Oppdrag **1350023356 Trafikksikkerhetsvurdering Jernbanegata i Rognan**
Kunde **Salt dal kommune**
Notatnr. **1**
Dato **28/06/2017**
Til **Salt dal kommune**
Fra **Håvard Parr Dimmen**
Kopi **[Navn]**

Trafikksikkerhetsvurdering Rognan

Gangtilbudet i Parkvegen er inntil husfasade. Ender i parkeringsplassen (foto Rambøll)

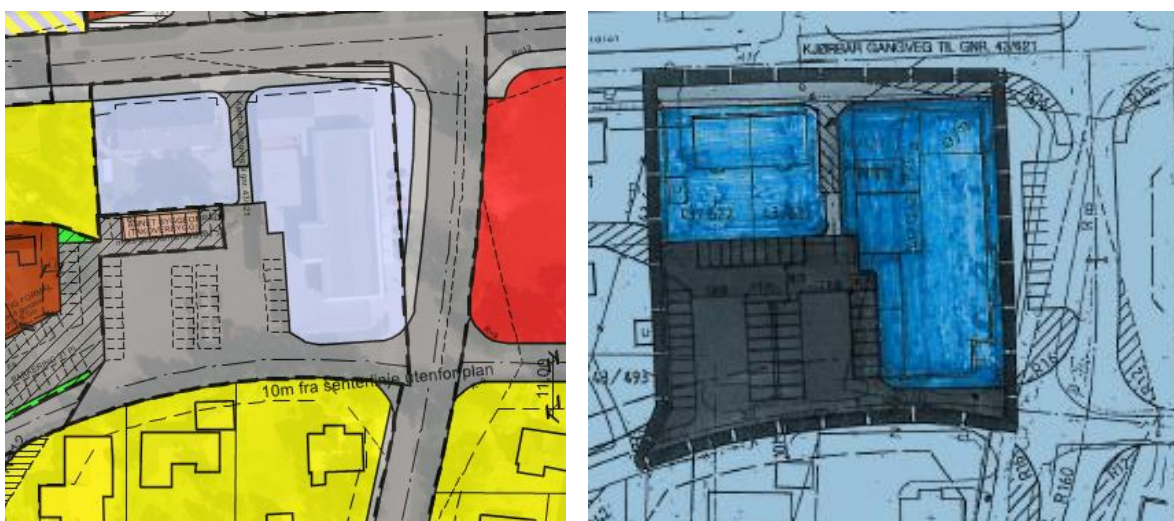
Langs Parkvegen er det ikke fortau, men det er et gangareal inntil sørsida av butikkbygget. Dette arealet er noe smalt, særlig dersom en ønsker å ta med seg handlevogna til bilen. Parkeringsområdet har ingen fysisk avgrensning mot Parkvegen.

Det smale gangarealet sør for butikken bør gjøres om til et fortau ved at en fjerner grøntrabatten. Eventuelt justert veglinje for Parkvegen vil påvirke hvor bredt dette blir, se punkt 5.1.

Utsnitt av eiendomsgrenser, veggrunn ca 13 m bred (Webinnsyn)

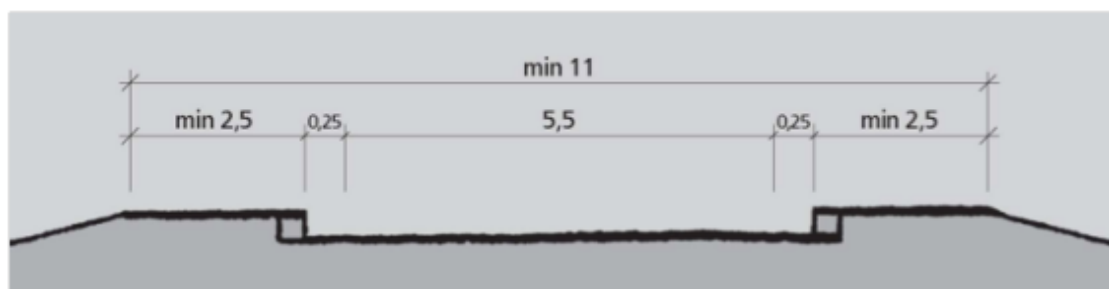
Eiendomsgrensene viser at det kan være behov for noen grensejusteringer, men en ser også at det allerede er relativt romslig veggrunn i Jernbanegata med ca 13 meter mens det i Parkvegen er i overkant av 5,5 meter før breddeutvidelsen mot krysset.

Det anbefales at en tar utgangspunkt i gjeldende reguleringsplan og får etablert fortau på vestsida av Jernbanegata fra kryss med Kirkegata til Parkvegen. Tilgjengelig vegareal er ca 13 meter. Det kan være mulig å få til noen p-plasser til butikken inne på butikkens område.

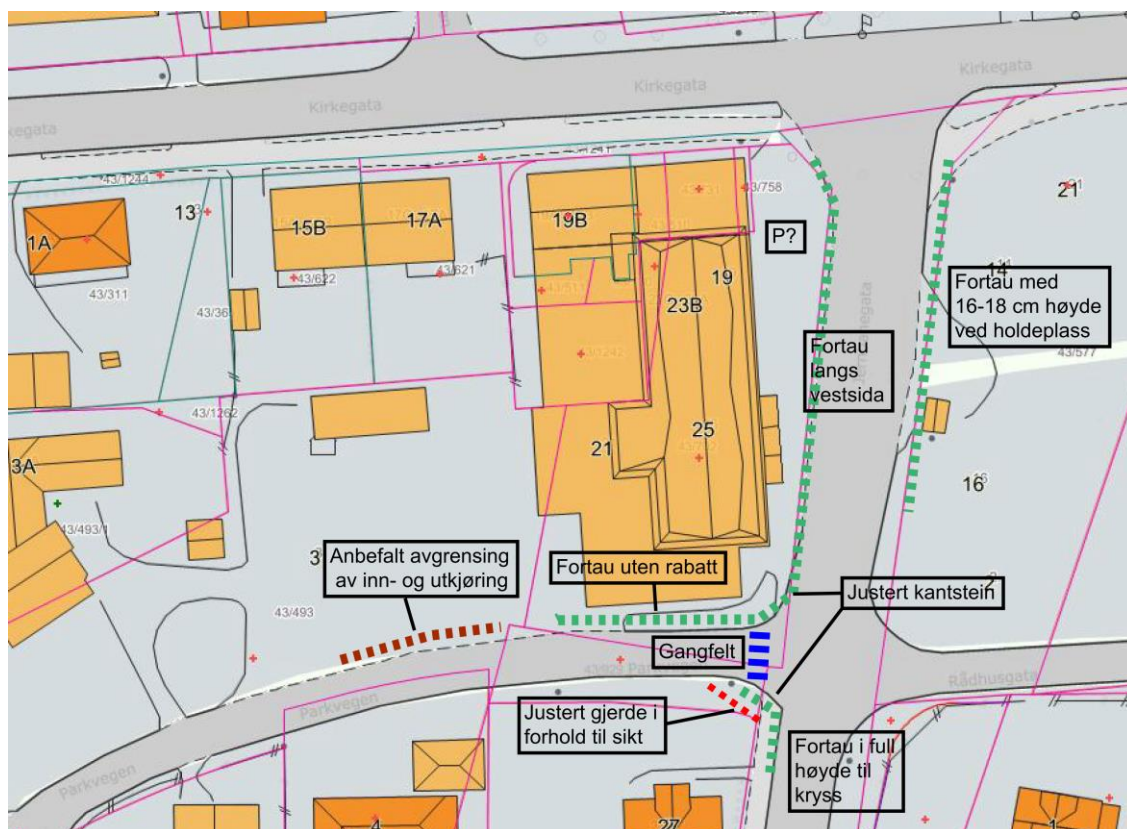
For å lette av- og påstigning er det anbefalt 16-18 cm kantsteinshøyde der bussen stanser. Dagens busslomme har ikke forbindelse / fortau i noen retning. Det burde minimum vært sammenhengende gangtilbud fra fortauet i Kirkegata til busstoppet. Trafikkmessig kan en velge å ha kantstopp uten egen busslomme, men det får vurderes ut fra trafikkomfang mm. Vi har ikke kjennskap til evt. behov for busstopp i sørgående retning, det kunne ha vært anlagt like sør for krysset med Parkvegen.

Ved bussholdeplasser bør det være opphøyet venteareal (16-18 cm) for å lette av- og påstigning. Det er naturlig å forlenge fortauet i Kirkegata sørover til holdeplassen. En kan vurdere om det trengs busslomme, eller om en kan ha kantstopp ved holdeplassen.
